OM1-CA182-R01 大間原子力発電所 敷地ごとに震源を特定して策定する地震動のうち内陸地殻内地震について(コメント回答 その3)
(F-14 断層, 及び奥尻3連動による地震の地震動評価)
OM1-CA182-R00(2022.12.8 ヒアリング資料)からの主な変更箇所について

正誤表

地震動解析の入カミスにかかわる評価結果の誤りの修正内容

断層モデルを用いた手法による地震動評価結果 【④ 短周期レベルの不確かさケース 加速度時刻歴波形】

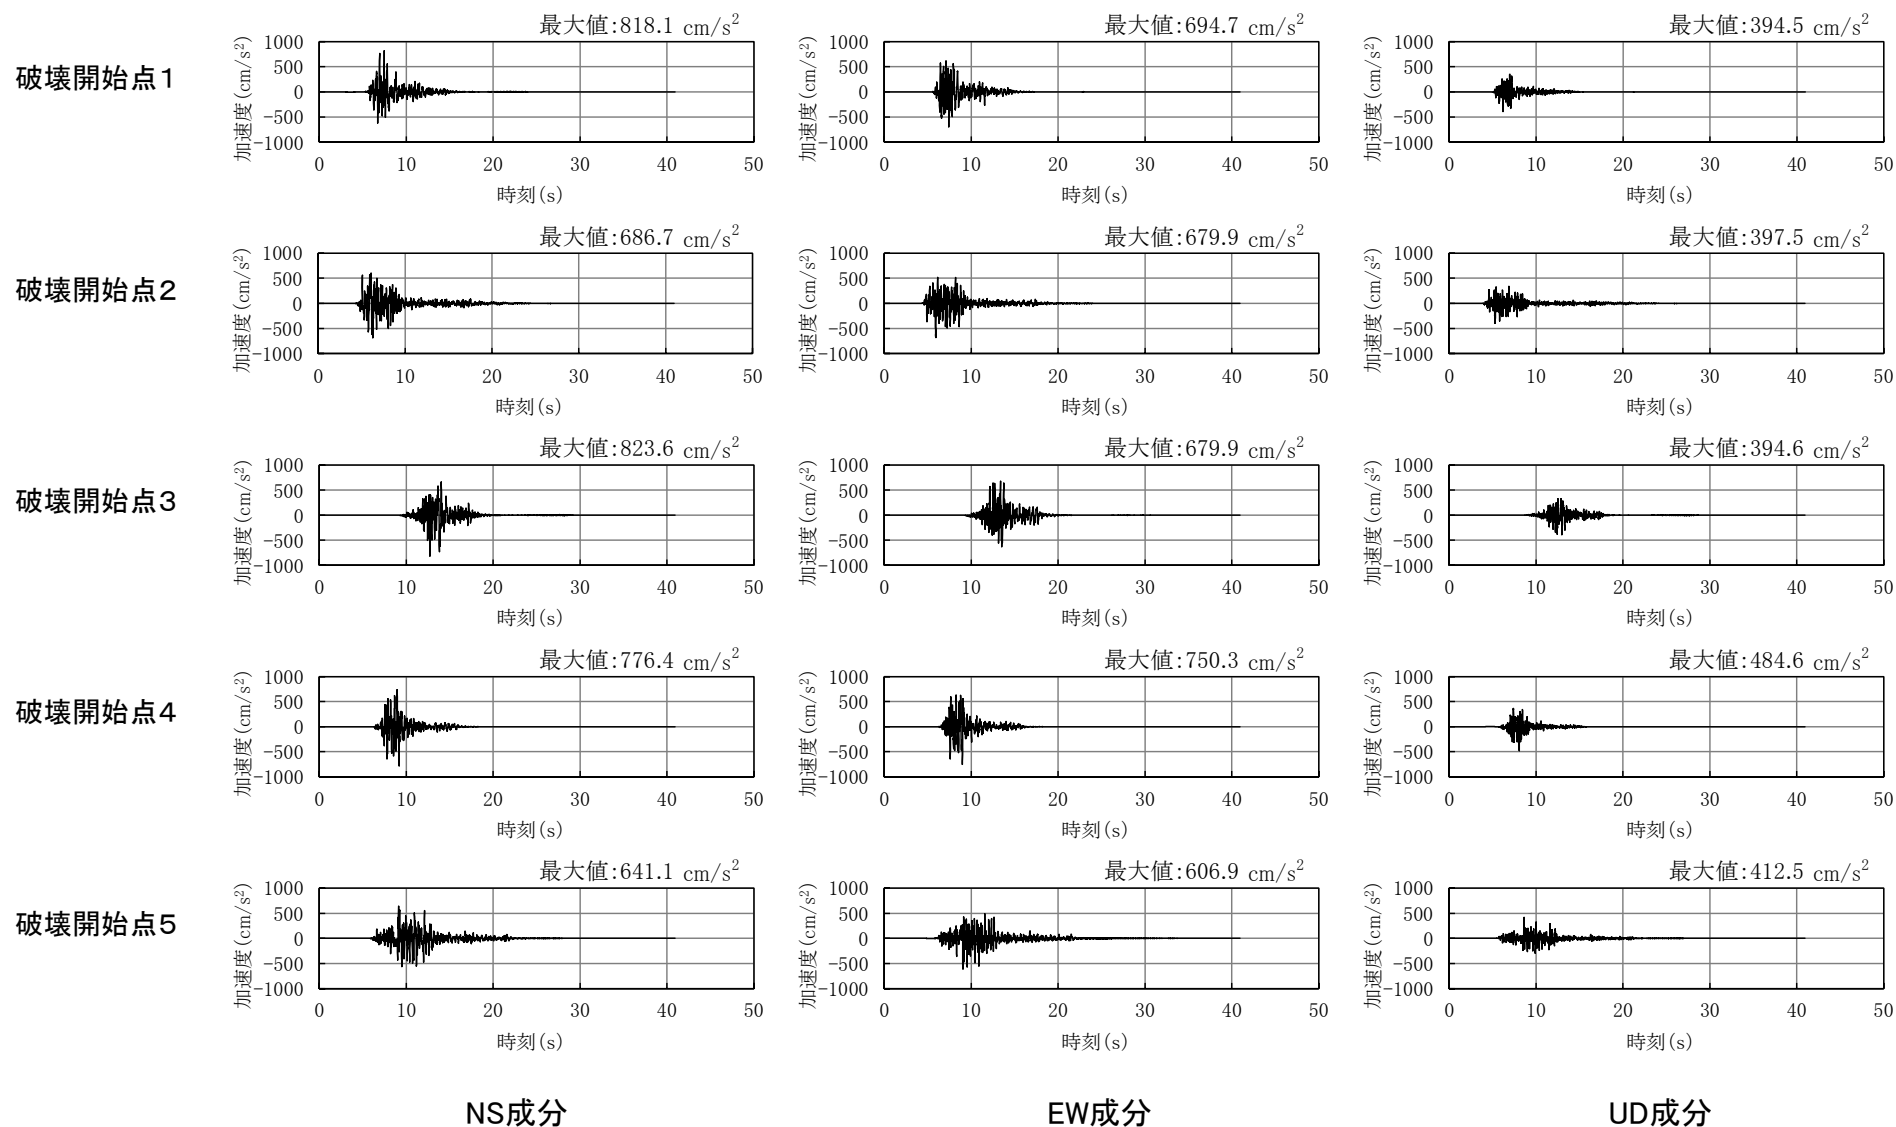
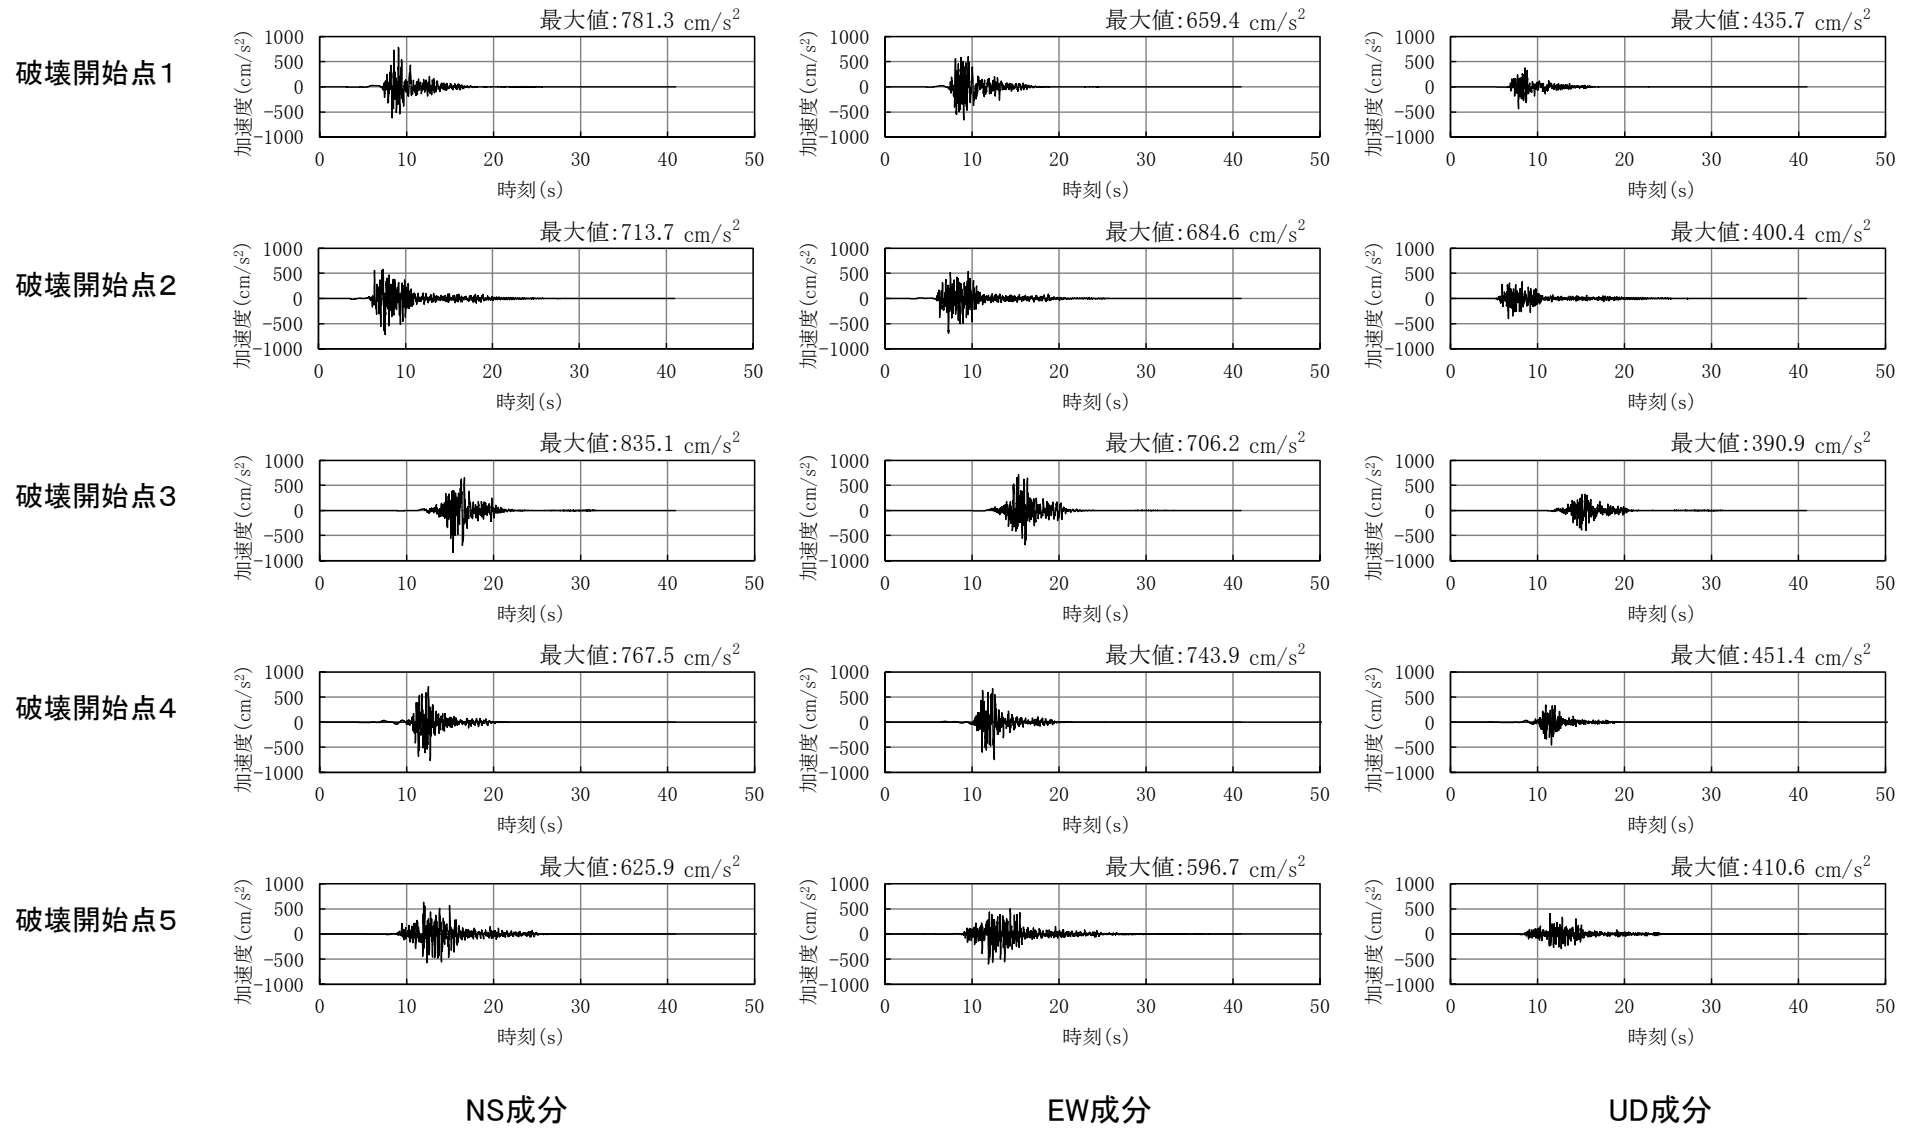
⑪ F-14断層による地震の地震動評価結果の誤り

断層モデルを用いた手法による地震動評価結果 【④ 短周期レベルの不確かさケース 速度時刻歴波形】

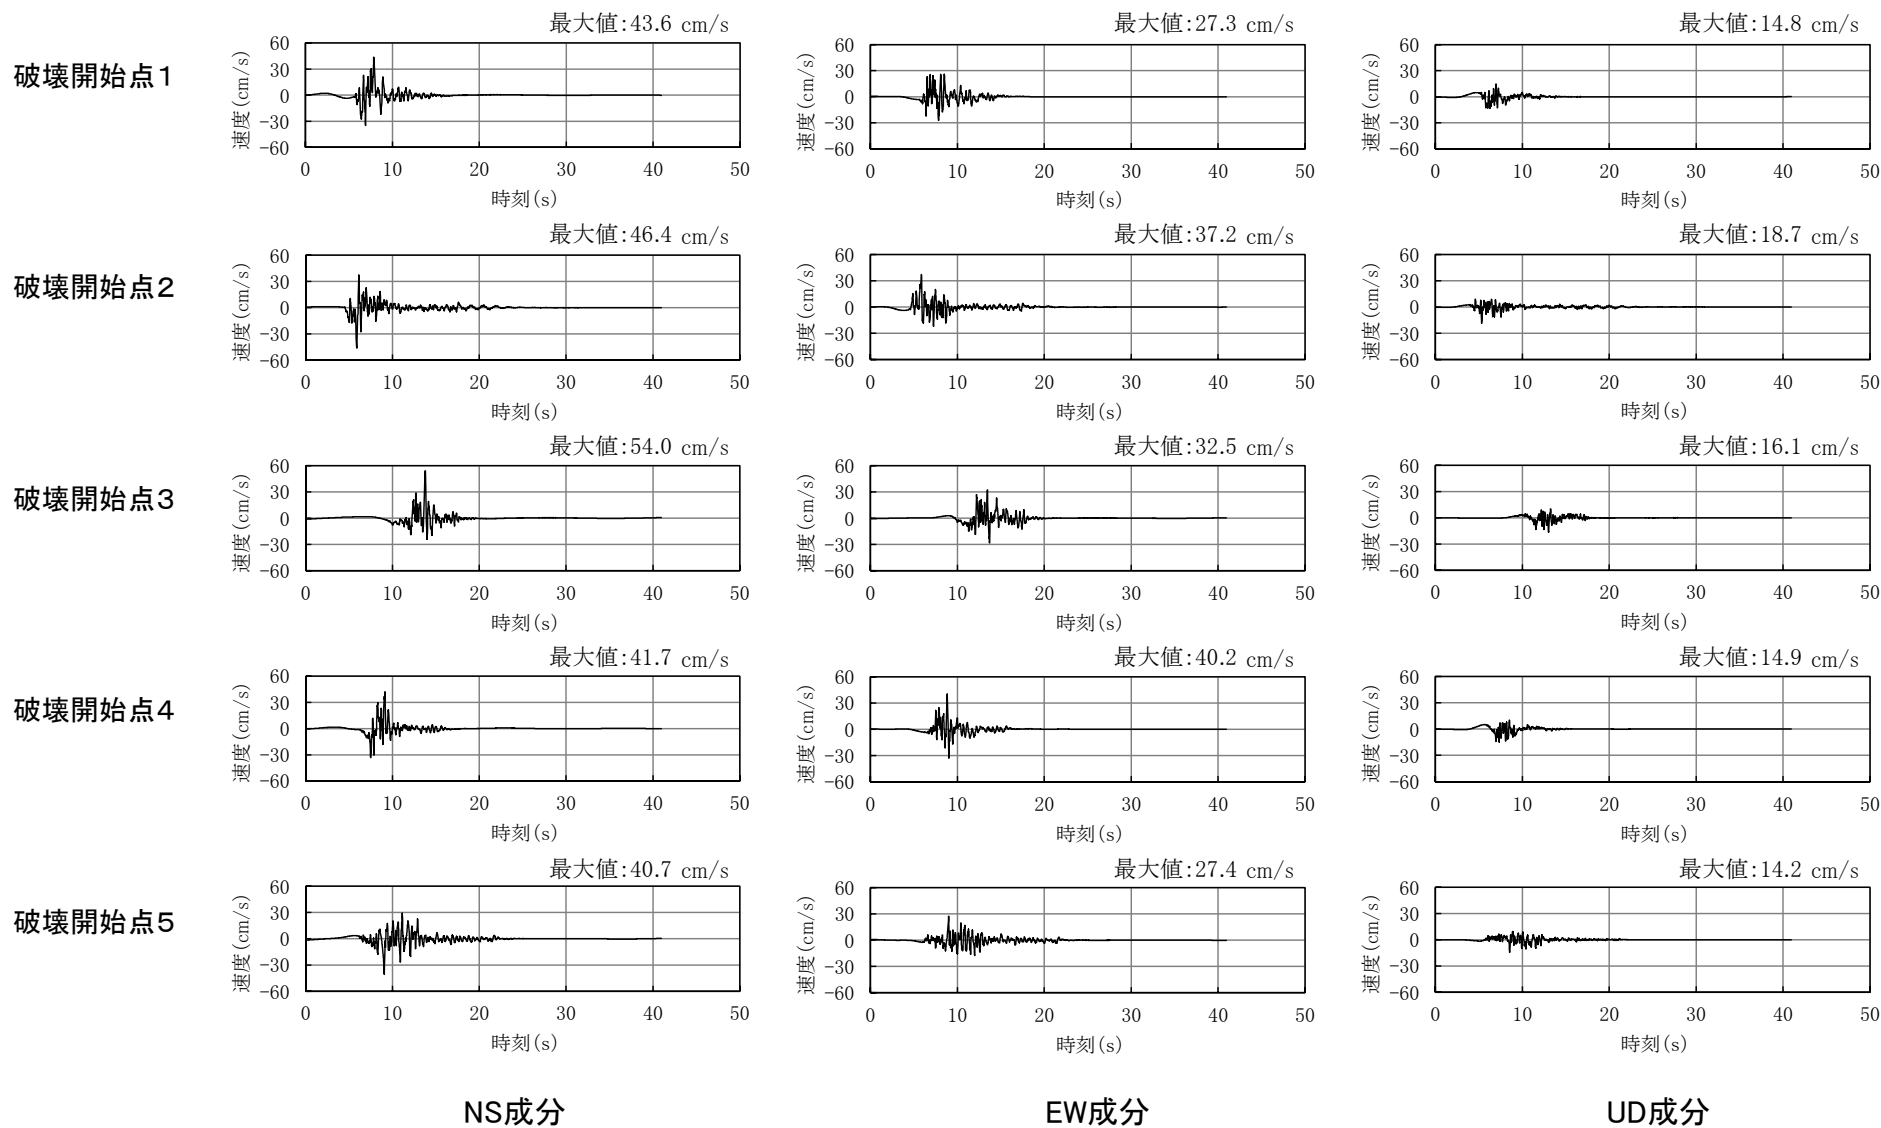
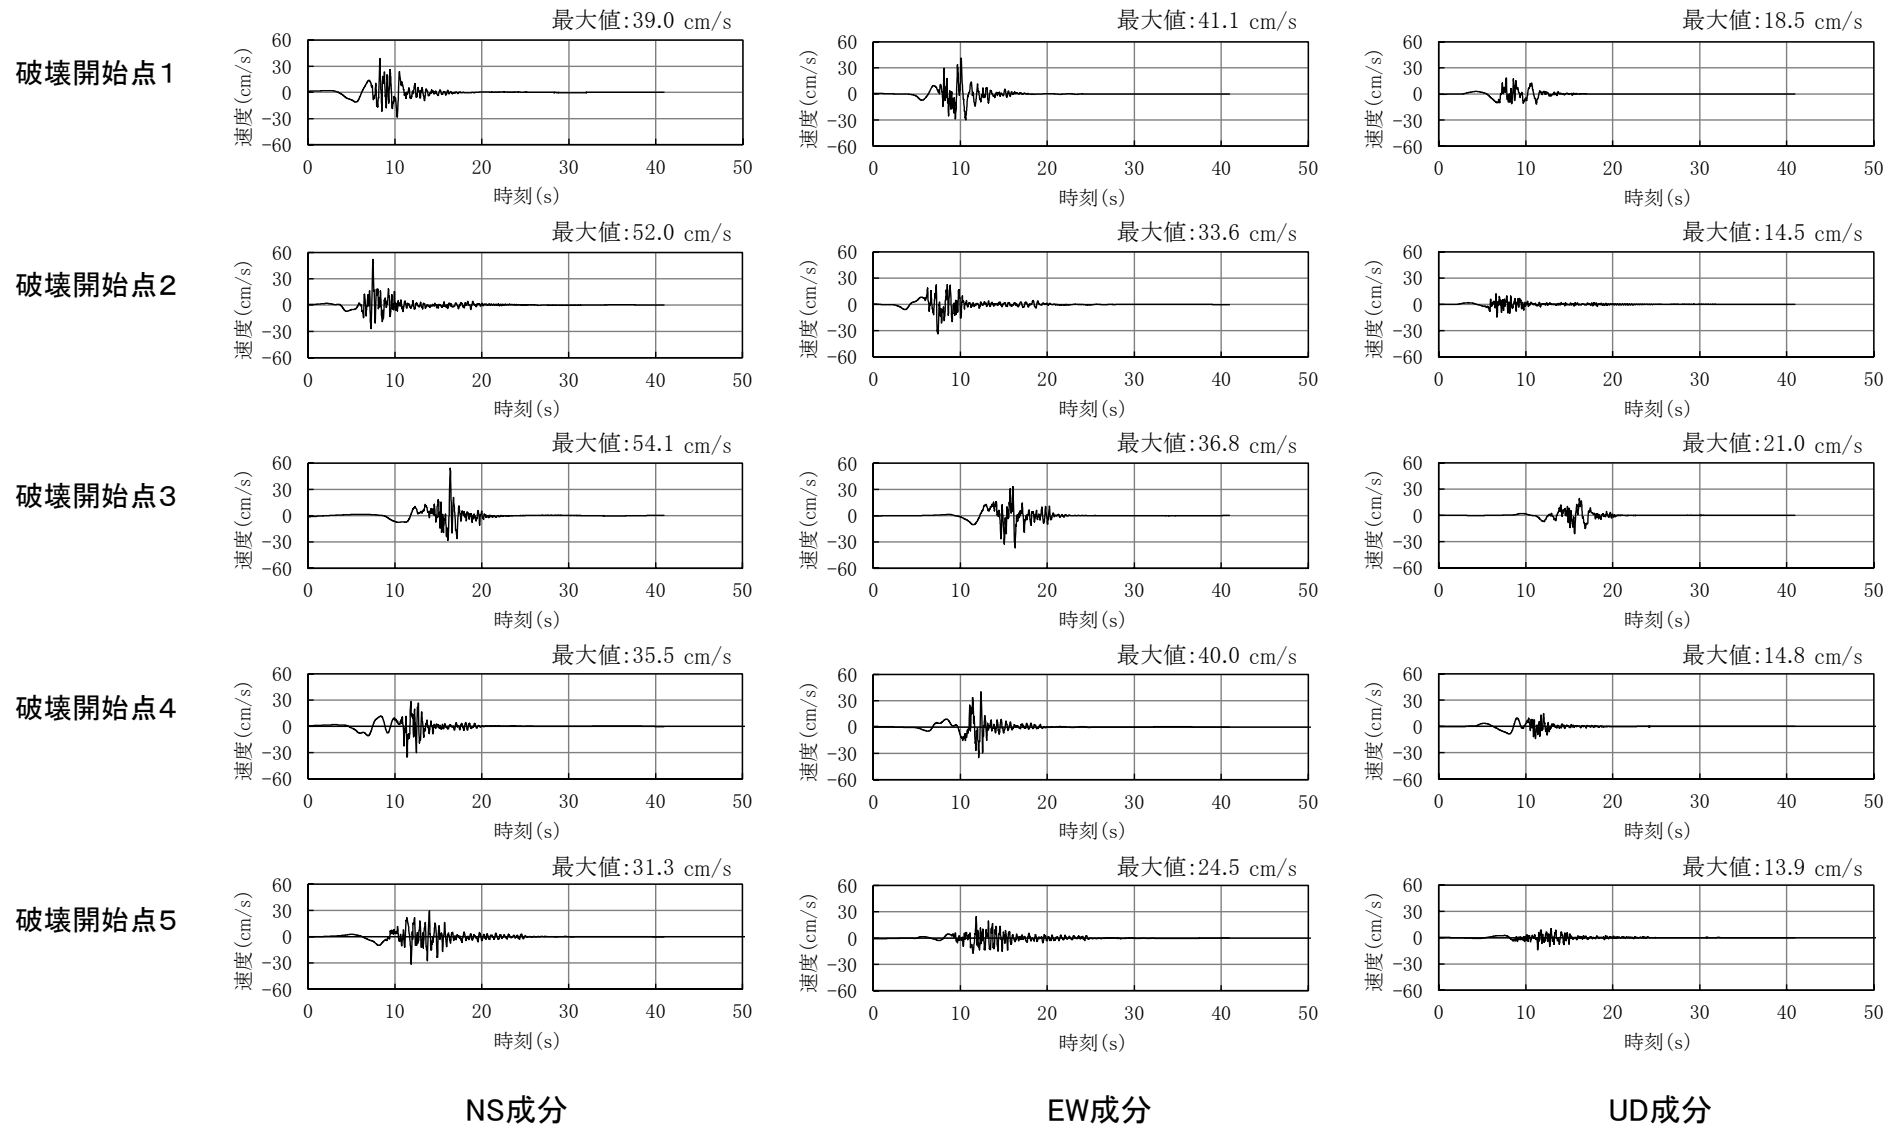
⑫ F-14断層による地震の地震動評価結果の誤り

断層モデルを用いた手法による地震動評価結果のまとめ

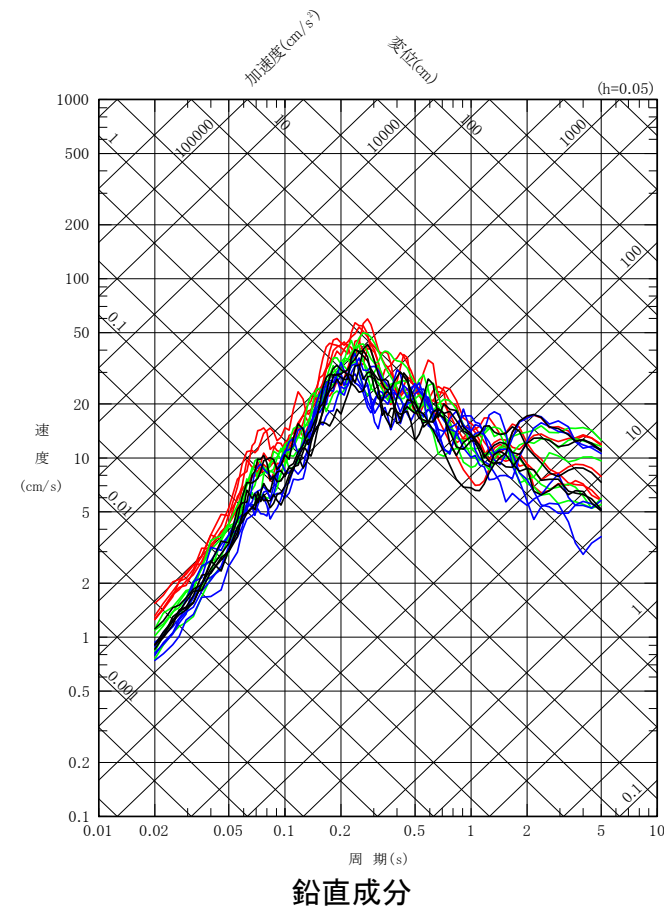
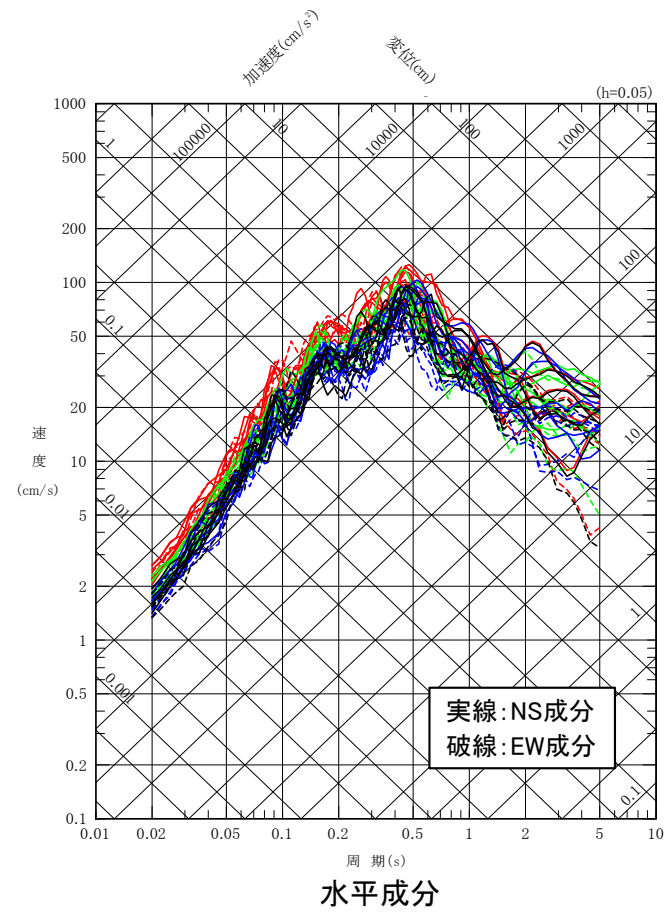
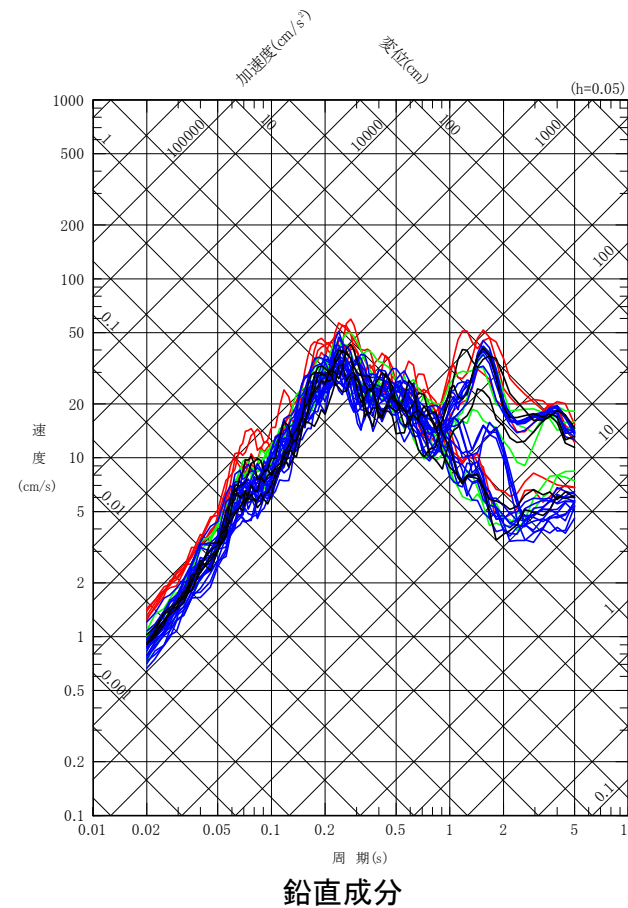
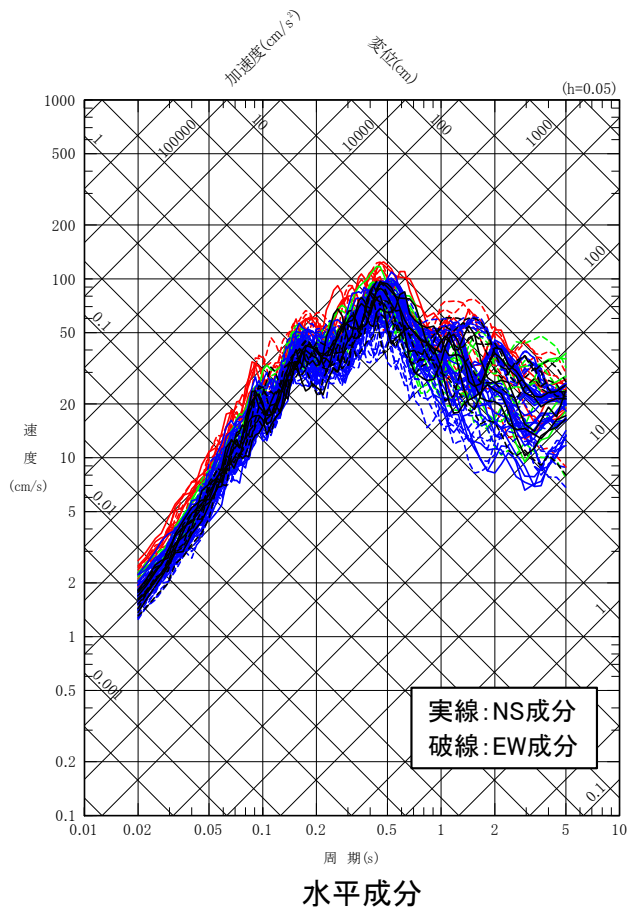
⑬ F-14断層による地震の地震動評価結果の誤り

- ① 基本ケース
- ② 断層位置の不確かさケース
- ③ 断層傾斜角の不確かさケース
- ④ 短周期レベルの不確かさケース

- ① 基本ケース
- ② 断層位置の不確かさケース(a), (b), (c), (d)
- ③ 断層傾斜角の不確かさケース
- ④ 短周期レベルの不確かさケース
